Lokale Aktionsgruppe Überflutungsvorsorge Kasemattenstr./Von-Sandt-Platz

Ergebnisse des 4. Treffens am 11.12.2020 (Blitz-Doku)

Vorschlag 1.1.A

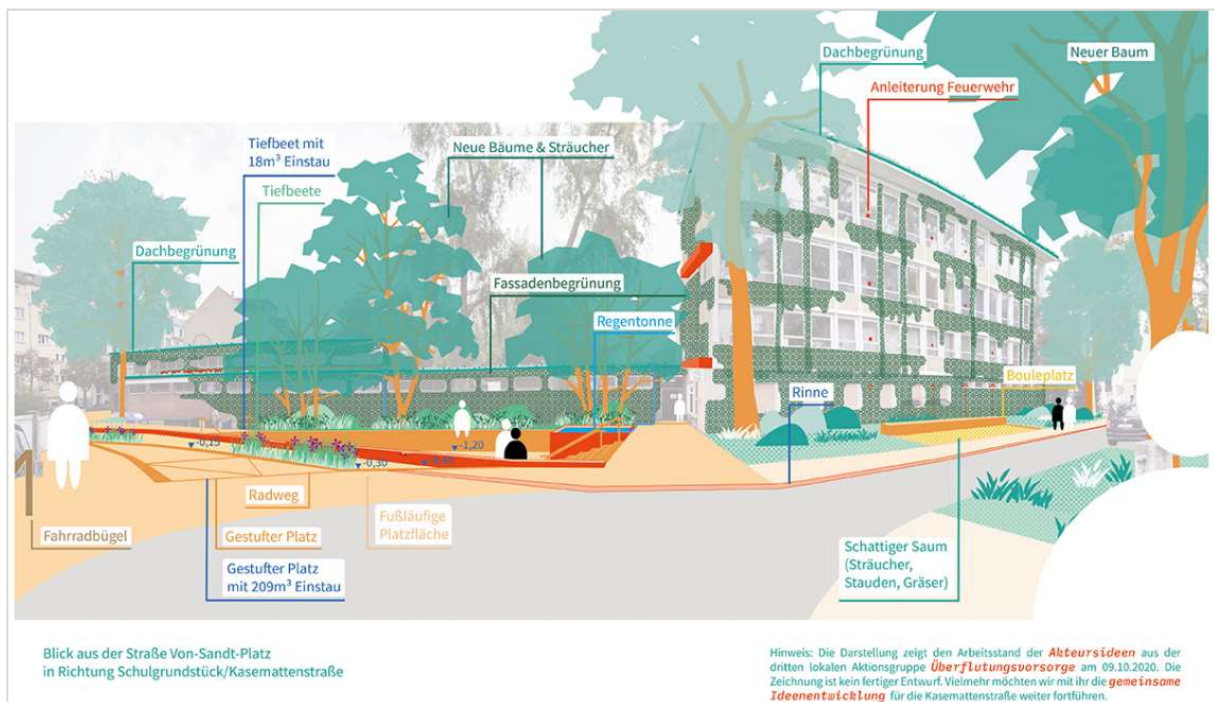
- Der Bouleplatz wurde vor das Schulgebäude verschoben, damit der Platz vor der Turnhalle für mehr Grün genutzt werden kann.
 - *Frage: Ist ein Bouleplatz wirklich so wichtig? Der Platz dort liegt immer im Schatten und ist eigentlich auch zu klein (Luc K.: entspricht dem Mindestmaß). Spielen Leute im Schatten Boule? Ist eine andere Nutzung nicht auch möglich (bspw. als Basketballplatz)? Oder die Möglichkeit, dort Fahrräder abzustellen ggf. sogar ?*
- Es wurden mehr Fahrradstellplätze auf Wunsch der Bewohner integriert (aus Platzgründen nur Fahrradbügel keine Fahrradgarage).

- *Anmerkung: Wunsch nach abschließbaren Fahrradabstellmöglichkeiten wurde geäußert. Dies ist vor allem zur Vermeidung von Diebstählen wichtig. Fahrräder, gerade e-Bikes, können von vielen Anwohnenden nicht immer in die zu engen Keller getragen werden.*
- *Hinweis einer Anwohnerin auf angestrebte Verkehrswende Köln: Ohne sichere Abstellmöglichkeiten für Fahrräder keine vermehrte Radnutzung in der Stadt.*
- Eine Zisterne, eine Regentonne sowie Tiefbeete und Handläufe wurden wie gewünscht integriert.

Vorschlag 3.1.A

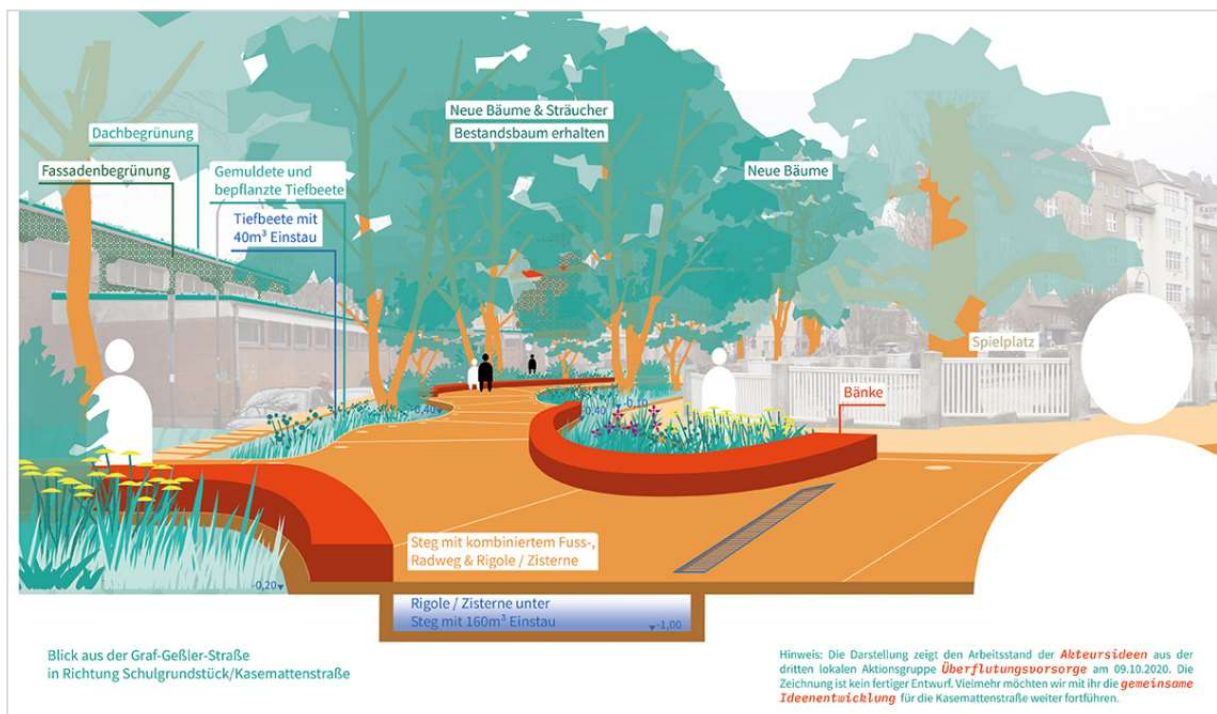
- Ein zentraler Steg mit bepflanzten Tiefbeeten dient Fußgängern und Radfahrern als Verbindung und als Aufenthaltsfläche
 - Stegbreiten wurden angepasst: 5,50 m an breiterer, 3,60 m an engster Stelle
 - *Frage: Material? Rutschfest? Für alle nutzbar?*
 - *Hinweis: Steg aus Holz oder anderem glatteren Material könnte zum Hindernis für Menschen werden, die nicht gerne über den Steg gehen wollen/können*
 - *Frage: Gewundene Form des Stegs: Durch die Form eignet sich der Steg eher als Weg für Fußgänger*innen als für Radfahrende*
 - *Hinweis: Holz und Stahl können nicht von Stadt unterhalten werden (nicht nachhaltig)!*
- Bei Starkregen wird das Wasser unter dem Steg in einer Zisterne gestaut
- Ein Bestandsbaum kann hierbei erhalten bleiben

- Auch in diesem Vorschlag rutscht der Bouleplatz wieder vor das Schulgebäude
 - *Vgl. Frage/Vorschläge zu Vorschlag V1.1.A bzgl. Entfall des Bouleplatzes*
- Und auch hier wurden mehr Fahrradstellplätze (Bügel) integriert
- Die Fassaden- und Dachbegrünung aus V1.1.A wurde hier übernommen

Vorschlag 3.2

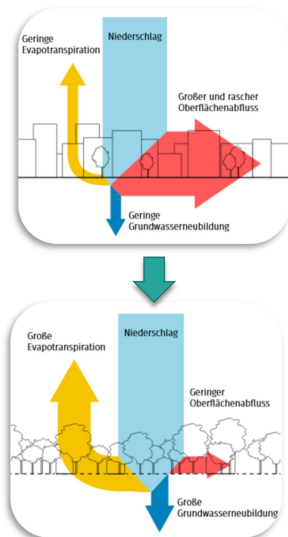
- Zur besseren Befahrbarkeit durch Fahrradfahrende und zur Verhinderung von Baumschädigungen weiterentwickelt
- Alle Bestandsbäume können hier erhalten bleiben
- Bei dieser Variante gibt es einen Bereich für Bewegung zu Fuß/auf dem Rad (Shared Space) und einen Bereich für Aufenthaltsqualität (Multifunktionsfläche)
 - *Frage: Warum ist die Zisterne hier unter dem Rasen?*
Antwort: Filterfunktion (30cm Bodentiefe) – hier wird das Wasser durch die belebte Bodenzone gefiltert und kann dann z.B. versickern. Auch kommt man später besser an die Leitungen unter dem Weg, wenn dort nichts drüber gebaut wird.
- Auch hier wurden wieder mehr Fahrradbügel integriert
- Die Variante V3.2 wäre auch mit Tiefbeeten möglich (vgl. V3.1.A)

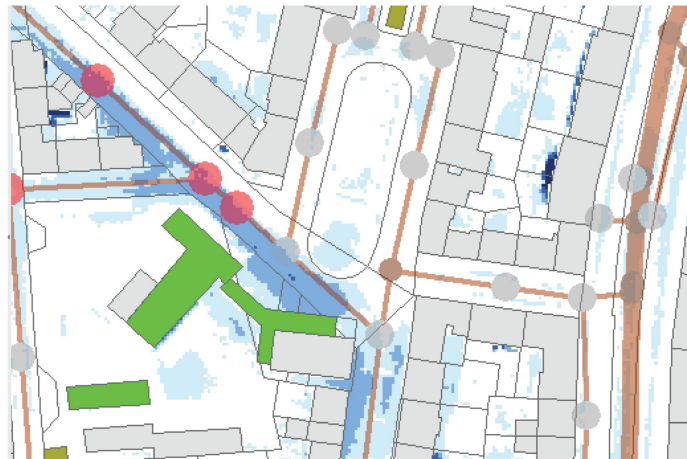
50-jährliches Niederschlagsereignis:
ca. 200 m³ Wasser in der Kasemattenstraße
Kanal im Planungsbereich kann aufgegeben werden. Schächte mit Mischwasser-Überstau (rot) können verschlossen werden.

- In der Kasemattenstrasse würde die Menge des Wassers, die bei einem 50-jährlichem Ereignis kontrolliert eingestaut werden müsste, deshalb nur noch ca. 200 m³ betragen
→ Planungsgrundlage für die Varianten

- Durch Umgestaltung des Kanalnetzes vor Ort (Aufgabe des Kanals im Planungsbereich und wasserdichte Verschlüsse der Schächte (s. Grafik) kann zukünftig bei Starkregen kein Mischwasser mehr austreten
→ so stellt die oberflächige Zwischenspeicherung von Starkregenabfluss keine hygienische Herausforderung mehr dar
